【前回のグループワークの振り返り】

資料2

学校の配置案の検討と
導入機能をイメージしよう

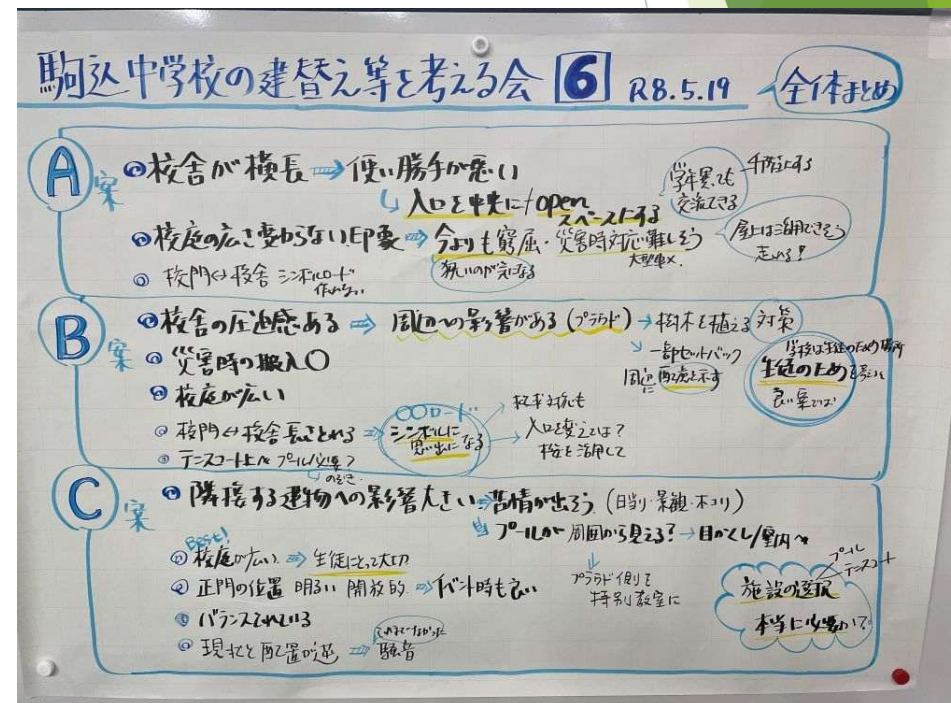
…全体で模型をもとに配置案(3案)を確認。3グループに分かれてワークを行い、各グループで話し合ったことを共有。
